Viale Oriani - proposta

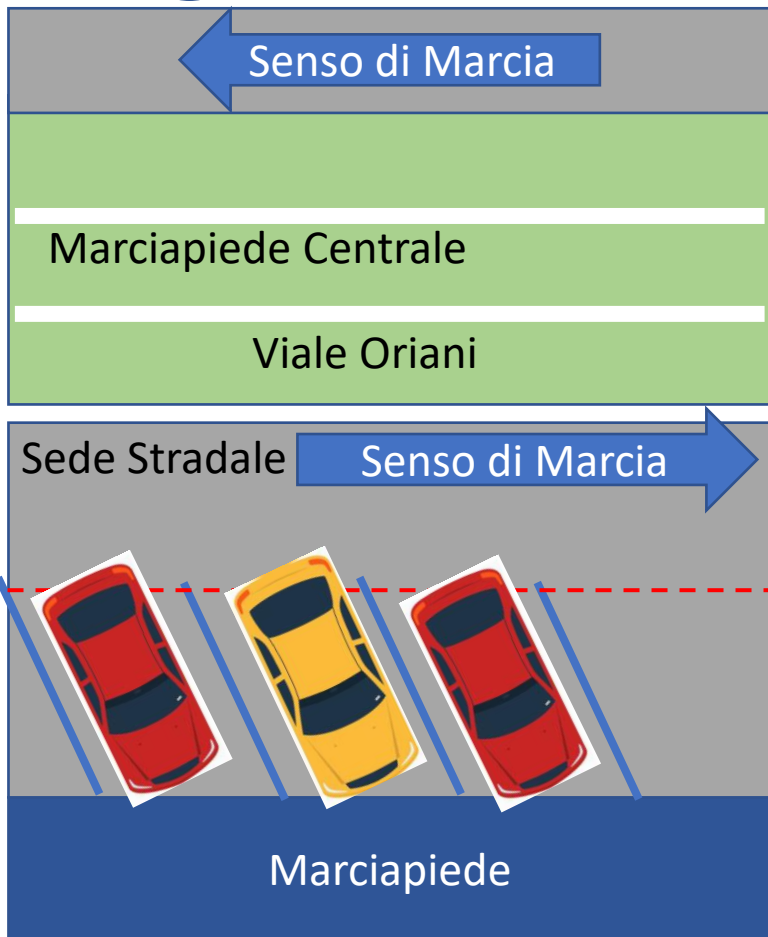
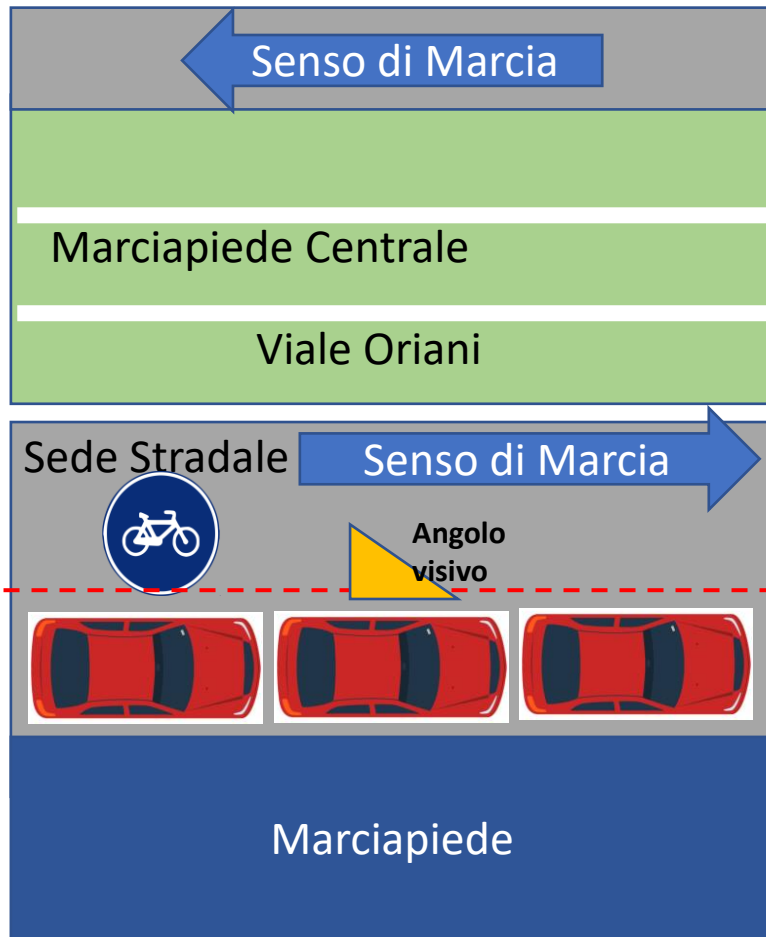
Parcheggio parallelo
Rischio : apertura sportello; angolo visivo
limitato e possibilità angolo cieco nello
specchietto.
Impatto : Perdita di numerosi posti
Stimati circa 30 (dichiarati 16)

Parcheggio a lisca di pesce, a retromarcia e nella
direzione di marcia; ingombro trasversale invariato.
Beneficio :
- **Posti auto a saldo zero** come in 'A' stato attuale
- **Completo e Ampio angolo visivo x bici in arrivo,**
e partenza nella direzione di marcia
